"CREATION D'UNE VOIE NOUVELLE "RUE JEAN FERRAT" "

PA2 – NOTICE DE PRESENTATION

Projet : Création d'une voie nouvelle et parkings - rue Jean Ferrat, Bosmie-l'Aiguille (87)

Réponses aux demandes de compléments

Figure 4 – Localisation et résultats des sondages pédologiques

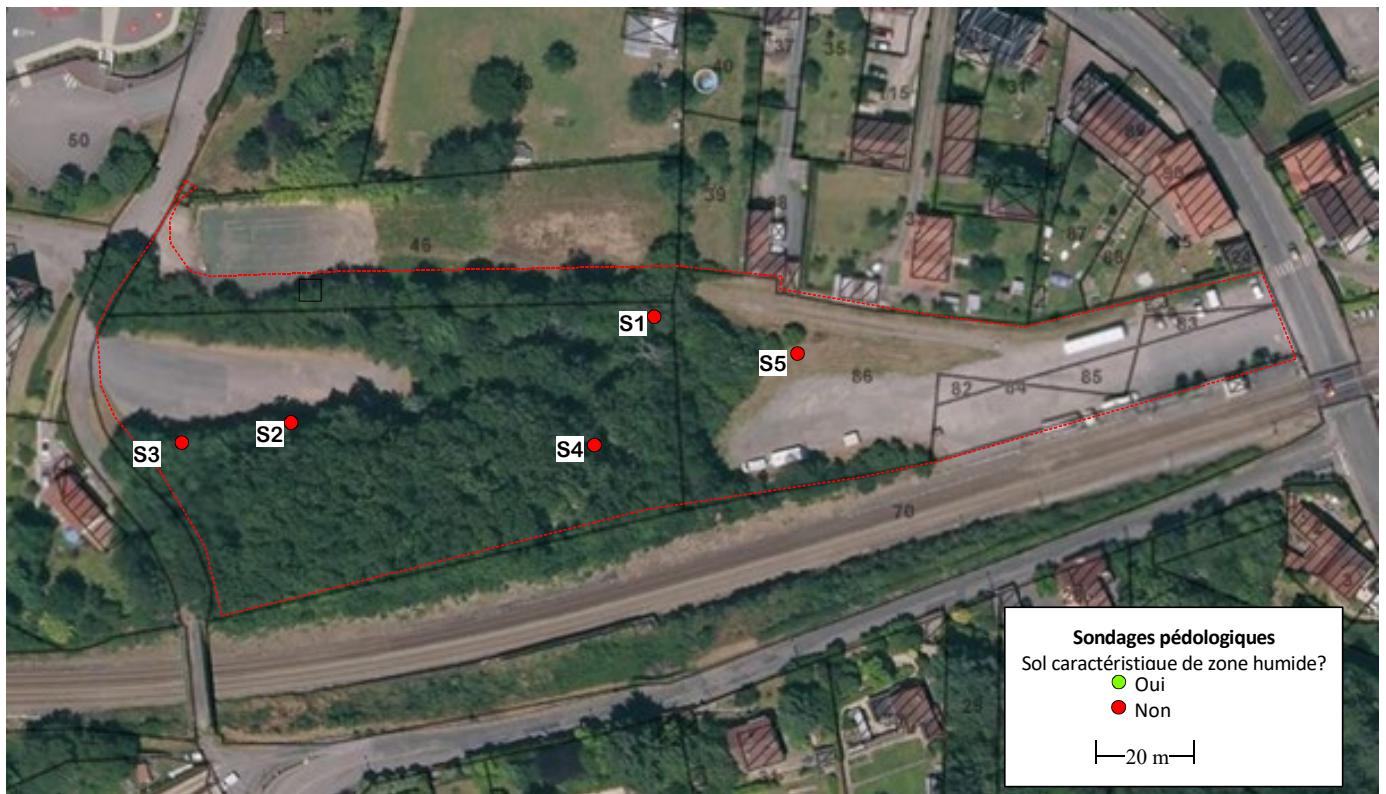
- *« Le calcul de la surface correspondant à la partie du bassin naturel dont les écoulements sont interceptés par le projet devra être calculée afin de déterminer l'éventuelle activation de la rubrique 2.1.5.0 de la nomenclature Eau »,*
- *« les éléments du dossier ne présentent pas de zones humides sur le projet. [...] le pétitionnaire devra réaliser un état initial du milieu ».*

Aucun des sondages ne présente des caractéristiques de zones humides.

Selon les critères pédologiques définis dans l'arrêté du 24 juin 2008, aucune zone humide n'est mise en évidence.

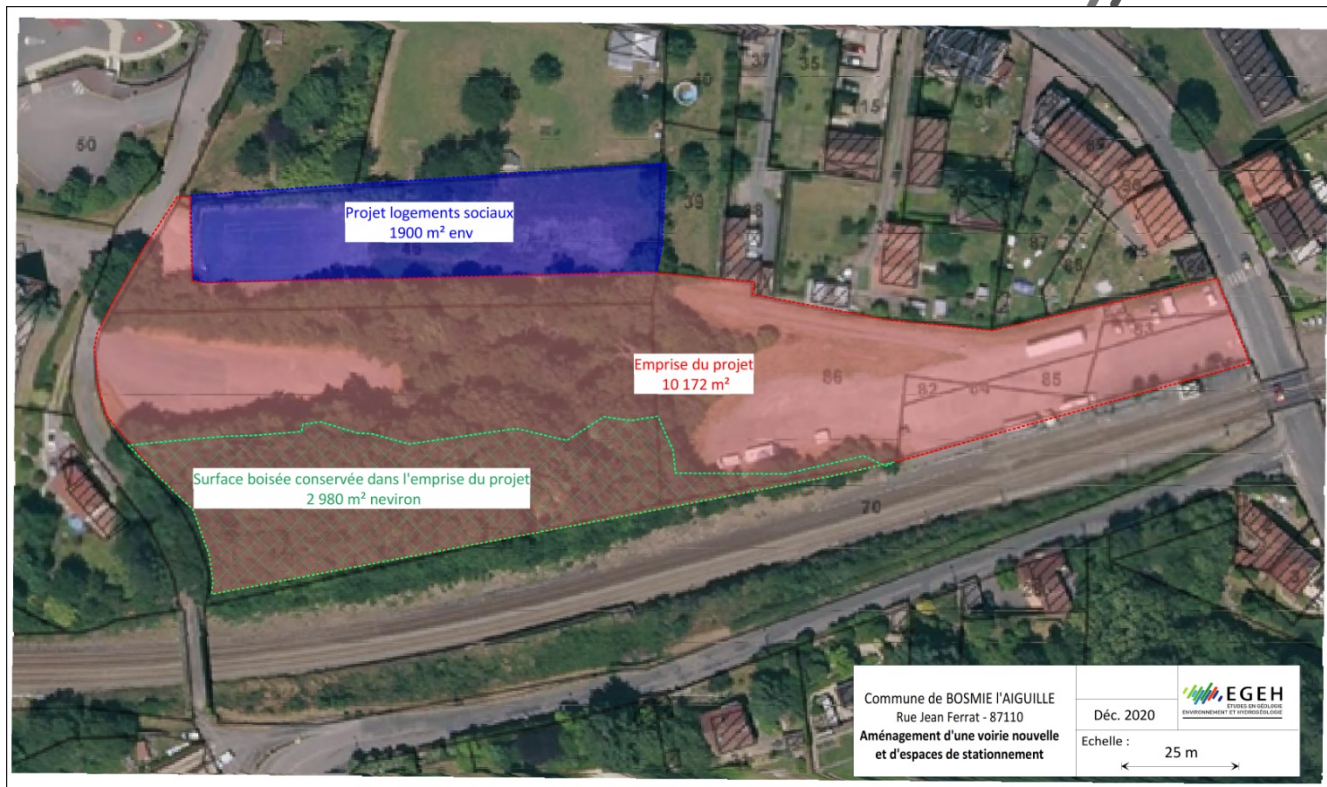
Le projet intègre actuellement une grande zone boisée dont vous indiquez dans le formulaire qu'elle sera conservée. Le plan de masse proposé (route, stationnements, aire de jeu) ne fait pas clairement apparaître qu'ils puissent être conservés. Veuillez préciser la nature de ces boisements et la compatibilité de leur maintien avec le projet.

La figure précédente présente la surface des boisements conservés en dehors de tout aménagement.

Des plantations sont également prévues au niveau des futures zones aménagées pour favoriser l'intégration paysagère du projet par rapport aux boisements conservés (comme indiqué dans la notice de présentation jointe au CERFA § II.4 + documents ci-joints qui détaillent les plantations prévues).
